##### **Рабочая группа по вопросам торможения и ходовой части**

**Глобальные технические правила № 3**

### **Предложение по поправкам к Глобальным техническим правилам № 3 (тормозные системы мотоциклов)**

#### **Передано представителем Италии\***

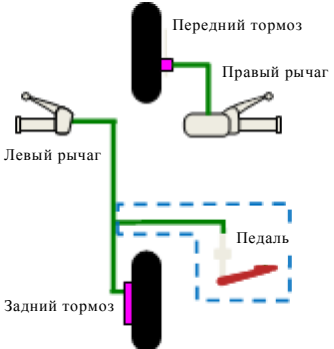
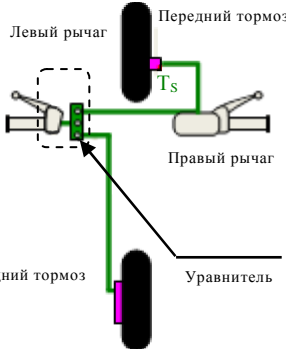
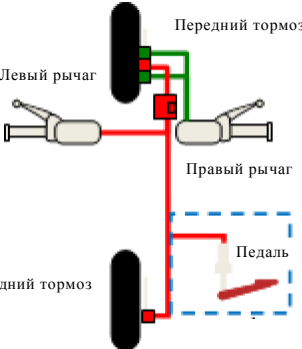
10. Конфигурация В представляет собой образец КТС, в которой привод ( $T_s$ ) и тормоз ( $B_s$ ) являются общими элементами.

11. Если отказ, например, системы передних тормозов ( $F_A$ ) может повлиять на функционирование КТС, то система переднего тормоза (приводимая в действие левым рычагом) будет продолжать функционировать.

13. Испытание на отказ не является необходимым для такого типа конфигурации КТС, поскольку за исключением тормозного цилиндра, который не относится к числу деталей, которые могут разрушаться, как указано в пункте 12.1 b), такая система не имеет общих элементов.

"3.1.9 В случае установки двух отдельных систем рабочего тормоза эти системы могут иметь общий тормоз, ~~если отказ одной из систем не влияет на эффективность другой, и общий привод, если выполняются требования пункта 12 приложения 3.~~"

- a) Настоящему испытанию подвергаются только транспортные средства, оснащенные КТС, в которой две отдельные системы рабочего тормоза имеют общие элементы.

- b) Это испытание проводится для подтверждения эффективности систем рабочего тормоза в случае отказа одного из общих элементов. Некоторые детали, в частности сам тормоз, тормозные цилиндры и их поршни (за исключением уплотнений), толкатели, кулачковые узлы и главные цилиндры (за исключением уплотнений), не считаются деталями, которые могут разрушаться, – при условии, что их размеры выбраны с большим запасом прочности и что они легкодоступны для технического обслуживания и имеют достаточные характеристики в отношении обеспечения безопасности, – и таким образом освобождаются от испытания на отказ.
